PARC NATIONAL DE FORILLON - RÉFECTION DES BÂTIMENTS DE SERVICES - ENSEMBLE 1 /  
NATIONAL PARK OF FORILLON - CAMPGROUND BUILDINGS REHABILITATION - PACKAGE 1

ARCHITECTURE DE PAYSAGE - NIVELLEMENT ET DRAINAGE "BÂTIMENT AC" - AP003A /  
LANDSCAPE ARCHITECTURE - GRADING AND DRAINAGE "BUILDING AC" - AP003A

Détail no.: ADDENDA No.1	Date: 2017-07-10	Échelle: 1:100	Page: 1/10
--------------------------	------------------	----------------	------------

ARCHITECTURE DE PAYSAGE - PLAN D'IMPLANTATION ET DE PLANTATION "BÂTIMENT BD" - AP002B /  
 LANDSCAPE ARCHITECTURE - SITE PLAN AND PLANTING "BUILDING BD" - AP002B

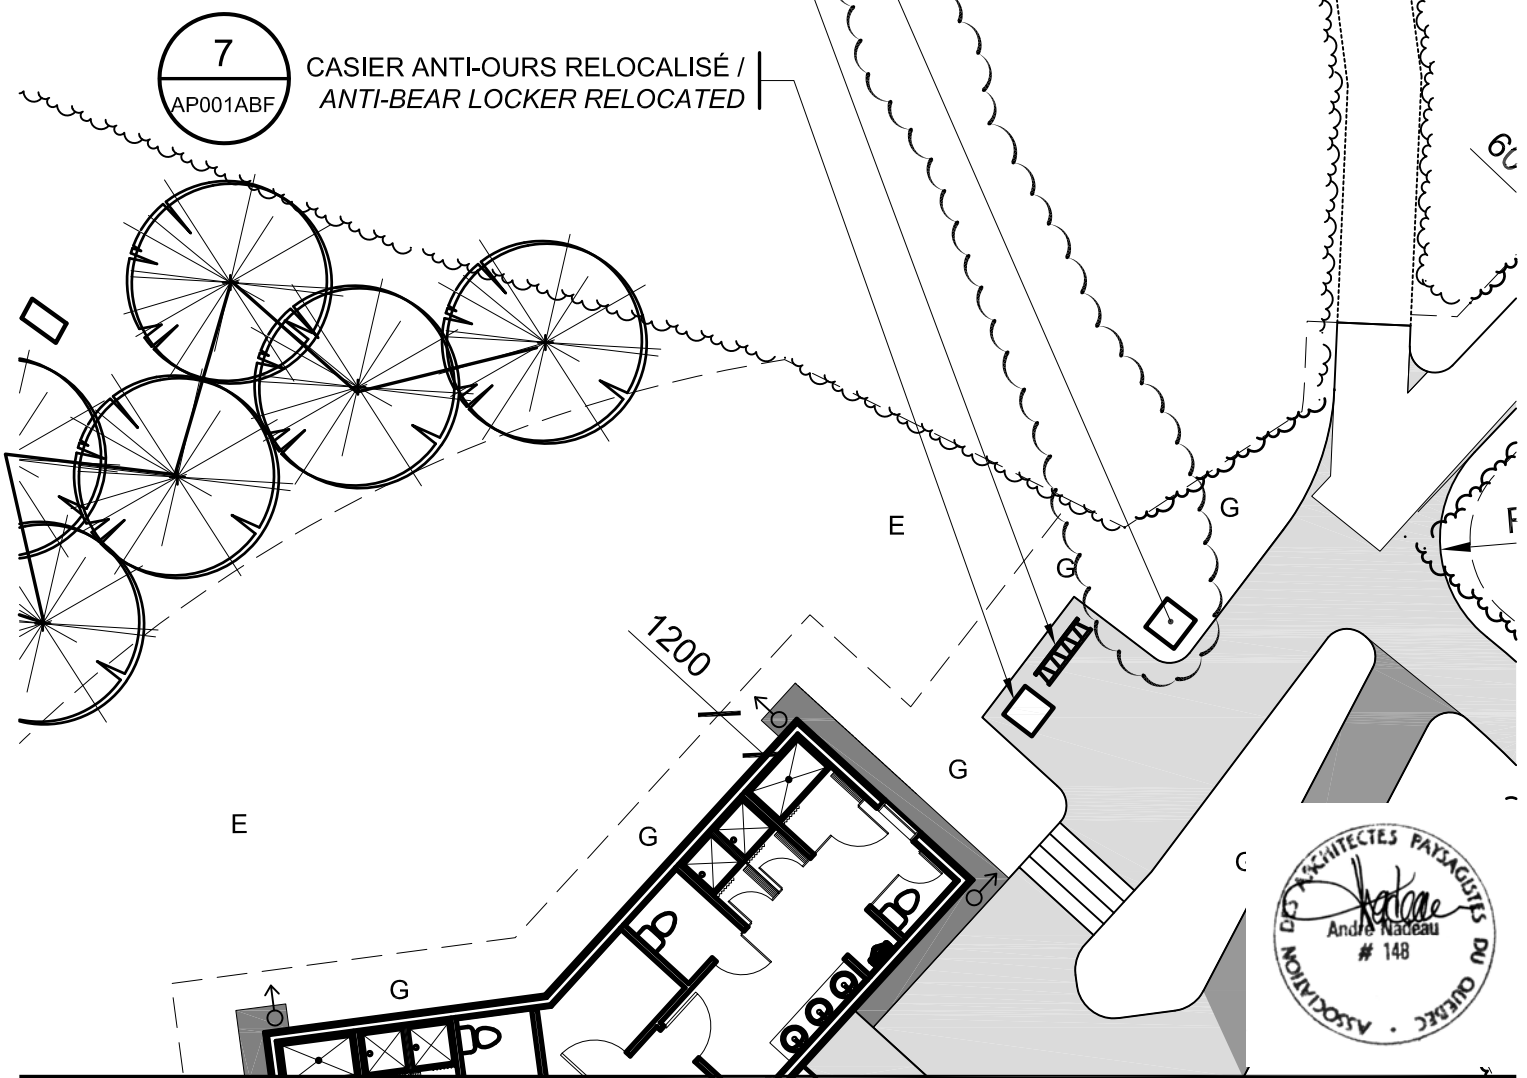
POUBELLE RELOCALISÉE /  
 WASTE RELOCATED

CASIER ANTI-OURS RELOCALISÉ /  
 ANTI-BEAR LOCKER RELOCATED
